南宁市建设工程规划调整批前公示牌

城乡规划批前公示

根据《广西壮族自治区自然资源厅关于进一步加强和规范建设用地和建设工程规划许可管理工作的通知》（桂自然资规〔2023〕1号）、《南宁市自然资源局关于开展总平面图批前公示工作的通知》（南自然资发〔2023〕1280号）的有关规定，现将广西邕鼎投资集团有限责任公司申请的南宁市邕宁区龙岗商务区支路7号路（那造路至龙华路段）道路设计方案调整内容予以批前公示。

原批准总平图

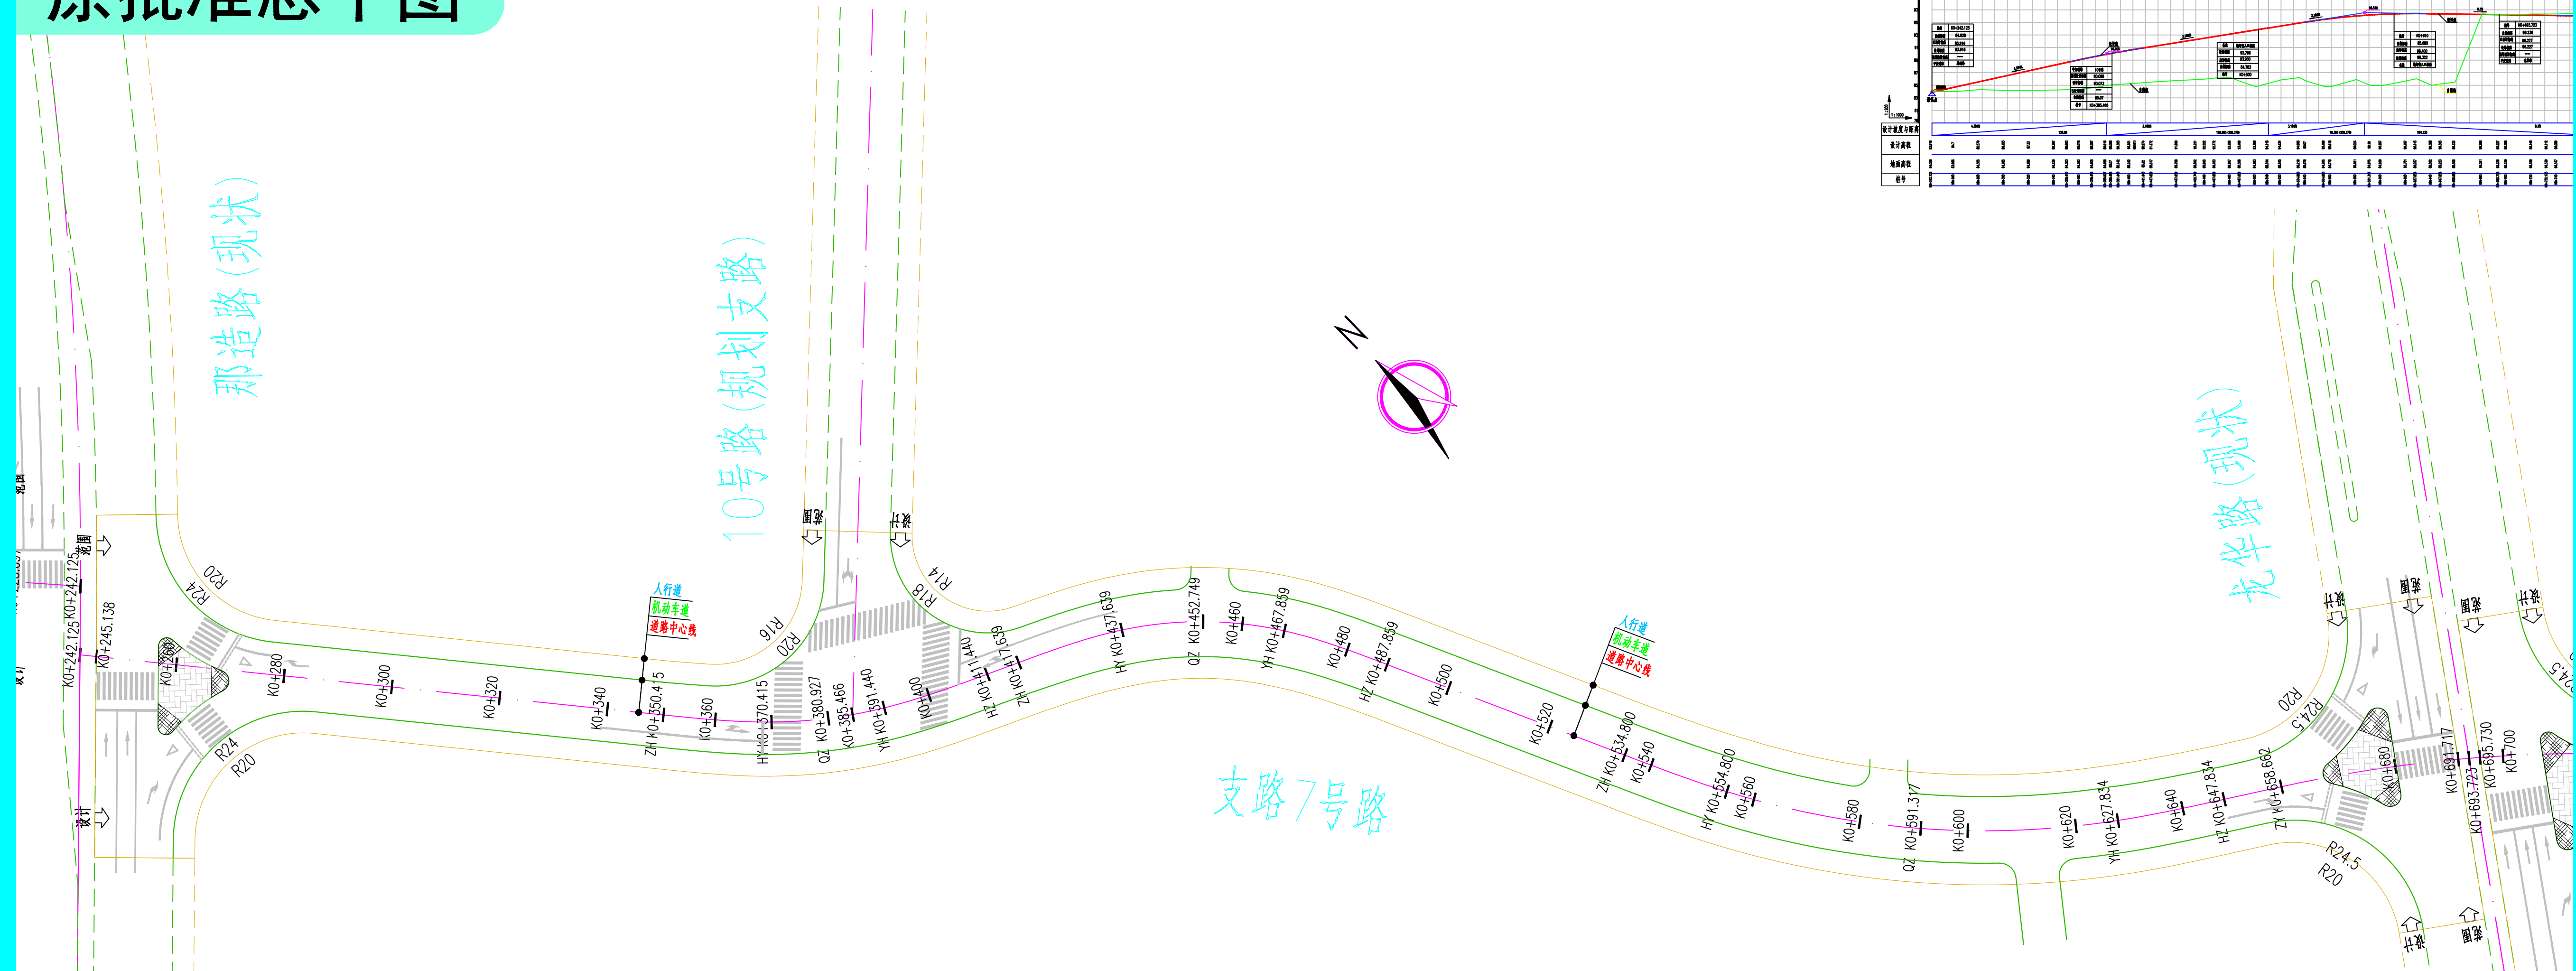
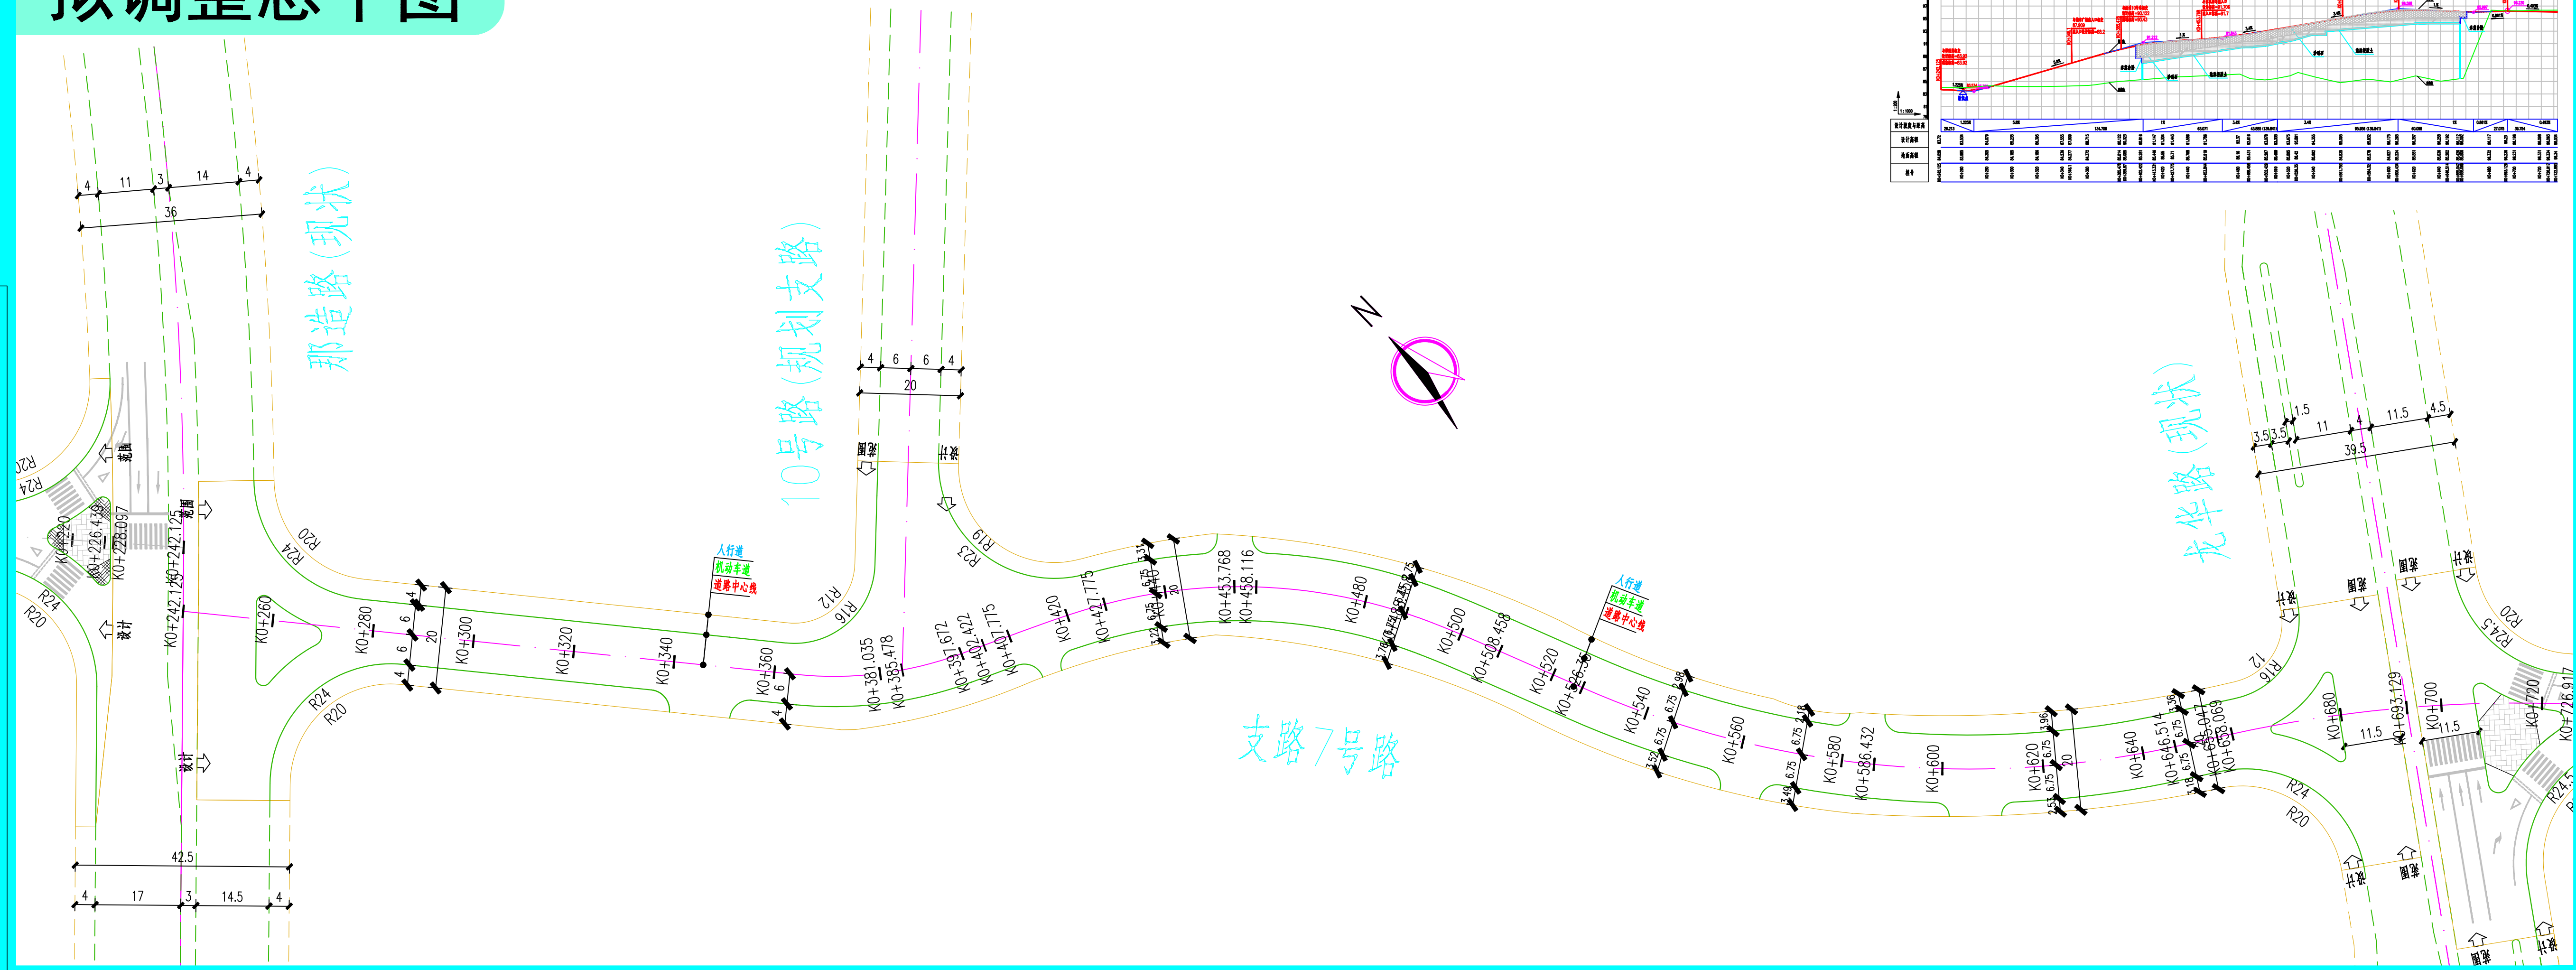
为解决道路边线与周边地块用地红线冲突问题，同时为了更好地衔接宝能城市广场及规划10号路，并避免对现状那造路进行破拆，需对龙岗商务区支路7号路（那造路至龙华路段）道路的平面、纵断面方案进行优化调整。

- （一）根据周边地块用地红线相应调整道路平面布局。
- （二）结合宝能城市广场地块机动车出入口高程、规划10号路设计标高等因素，对道路纵断面进行调整，将原设计纵断面最大坡度4.4%、最小坡度0.3%调整为最大坡度5.8%、最小坡度1.0%。
- （三）其他保持不变。
